↑ 鈴蘭台駅を現状より10m下げ、地下化した場合（粟生線）

## ② 鈴蘭台駅を現状より2.5m上げ、高架下を5m確保する場合

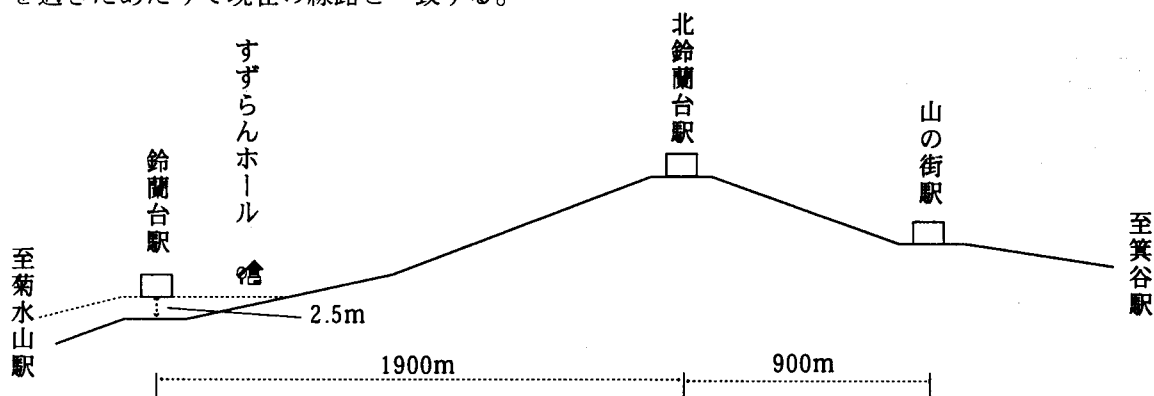
有馬線では北鈴蘭台駅が現在より更に約27m下がります。

粟生線では鈴蘭台西口駅が現在より更に約17m下がります。

有馬線、粟生線とも鈴蘭台駅から両駅へは上り勾配、それから下り勾配という断面になっています。従って、両駅の受ける影響が最も大きくなります。狭い場所ですので工法も難しく、費用も莫大なものとなります。なお、深度が鈴蘭台駅より更に深くなるのは鉄道の新規工事に認容される勾配基準からきているものです。
